カタログ訂正のお知らせ

『回生制動ユニット 形3G3AX-RBU ユーザーズマニュアル』

(カタログ番号SBCE-350A)

1-11ページ 『形3G3AX-RBU23/-RBU24 接続例』

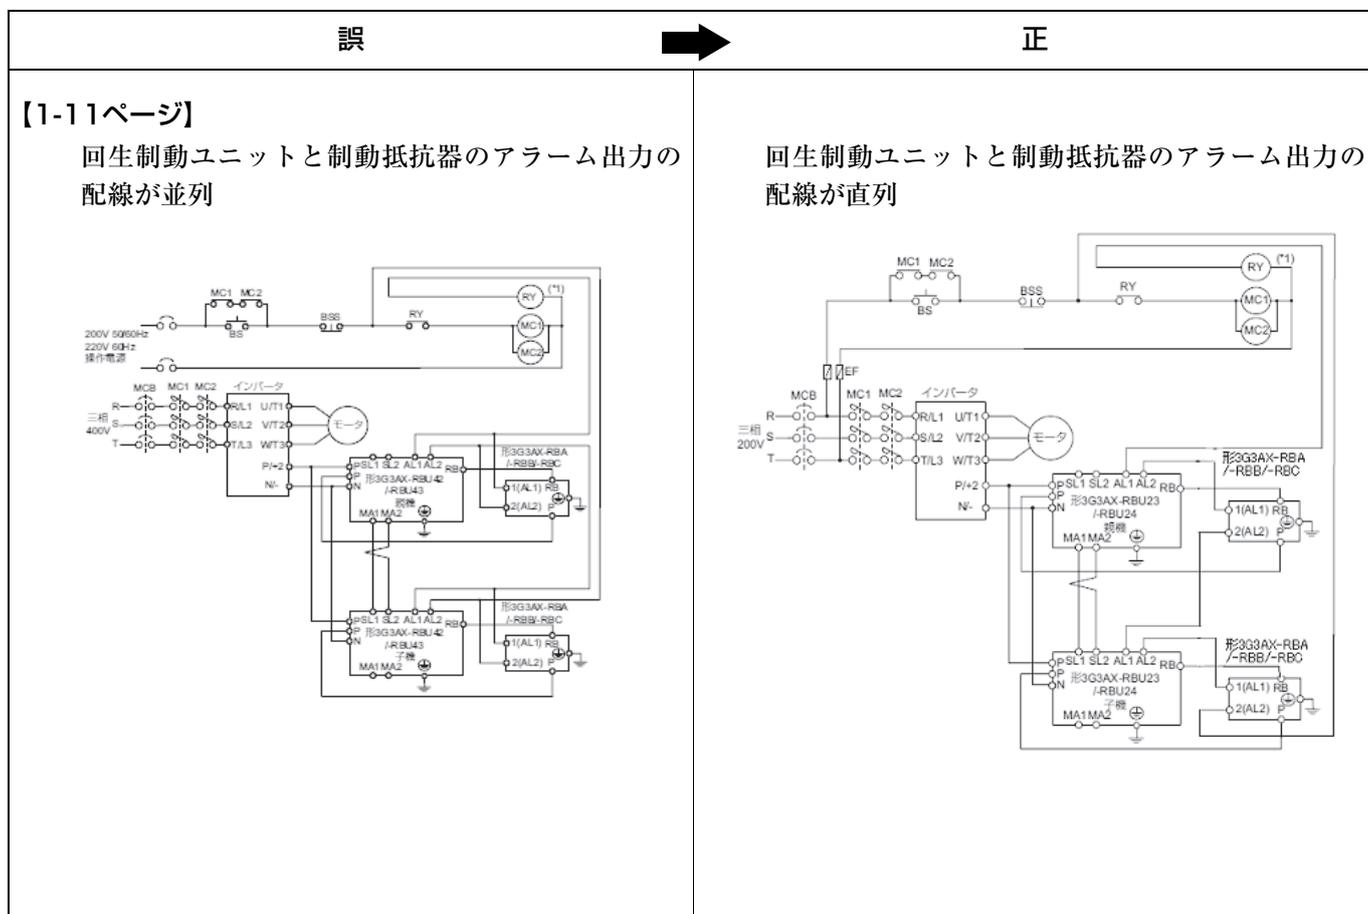
■正誤内容

【1-12ページ】

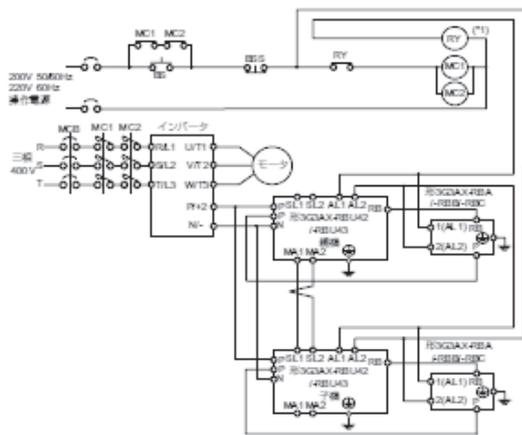
誤

回生制動ユニットと制動抵抗器のアラーム出力の配線が並列

正

回生制動ユニットと制動抵抗器のアラーム出力の配線が直列
